**CONSULTAS SOBRE LICITACIÓN N° 7/2022
PISCINA DE CALENTAMIENTO CAMPUS DE MALDONADO**

PISCINA DE CALENTAMIENTO CAMPUS

DETALLE DE PLATAFORMAS DE LANZAMIENTO

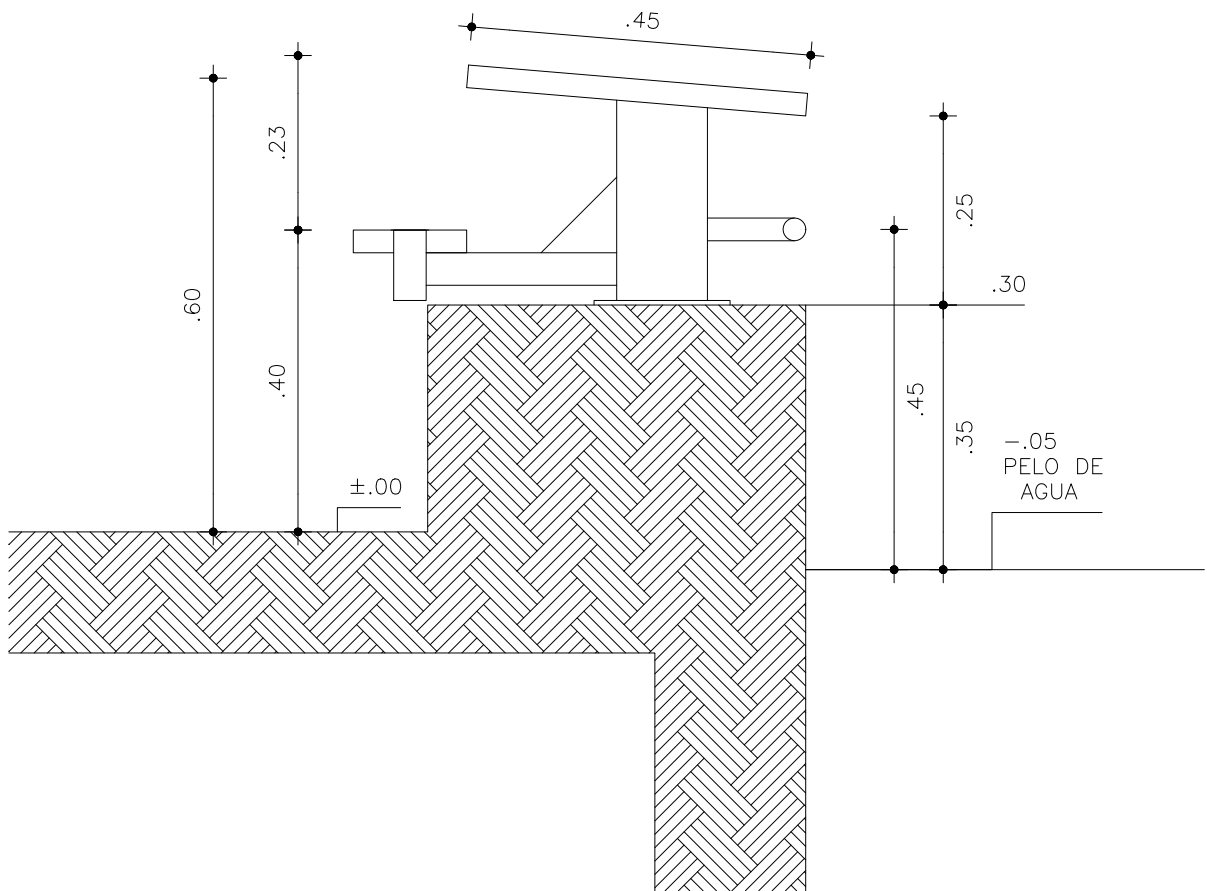
4 - Se solicita detalle de las plataformas de partida de la piscina

Se adjunta lamina con detalle.
